**PROVVEDIMENTO DIRIGENZIALE**

**N. 311 in data 25-01-2022**

**OGGETTO :** APPROVAZIONE DELLE MODIFICHE NON SOSTANZIALI DELL'A.I.A. GIÀ RILASCIATA ALLA SOCIETA' COGNE ACCIAI SPECIALI SPA, DI AOSTA, CON P.D. N. 6011 DEL 28 DICEMBRE 2012 E S.M.I. RELATIVE ALL'INSTALLAZIONE DI UN NUOVO IMPIANTO DI TRATTAMENTO TERMICO FORNO A CAMPANA DA 240 TON AL REPARTO CCO DA COLLEGARE AL PUNTO DI EMISSIONE E77 - AGGIORNAMENTO DELLE METODICHE ANALITICHE DI MONITORAGGIO SCARICHI IDRICI – RECEPIMENTO ESITI TAVOLI TECNICI, AI SENSI DEL TITOLO III-BIS DEL D.LGS. 152/2006.

Figura 2 - Esempio di silenziatore; in giallo sono indicati i setti concentrici; lo spazio tra due setti individua le aree rimaste libere per le misure e i campionamenti

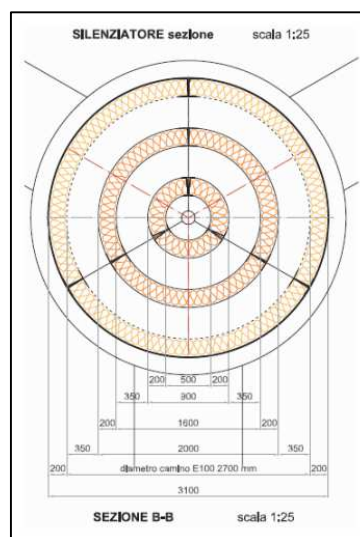
Nel caso in esame, i silenziatori (la cui forma in pianta è riportata a titolo di esempio in figura 2) occupano la parte finale del condotto di espulsione dei camini e intersecano il piano di campionamento individuato.

Pertanto, le condizioni riportate ai punti a), b) e c) precedenti non sarebbero soddisfatte ed inoltre alcuni dei punti di campionamento individuati attraverso la succitata regola tangenziale sarebbero inutilizzabili in quanto ricadrebbero sui setti dei silenziatori esistenti.

I silenziatori presenti nei punti di emissione E9, E14 e E100 creano tre aree, di cui quella centrale ospita anche il centro del condotto. Viste le ridotte dimensioni delle varie aree, gli affondamenti per ciascuna di esse sono stati individuati come posizione media tra le pareti di due setti contigui.

Tuttavia per i camini E9, E14 e E100 il campionamento di polveri può anche essere effettuato ispezionando l'intero condotto (nei punti individuati al paragrafo 2.2), utilizzando la regola dell'isocinetismo, avendo cura però di interrompere il campionamento tra un punto e l'altro per evitare di intercettare durante lo spostamento della sonda l'eventuale polvere depositata sul setto.
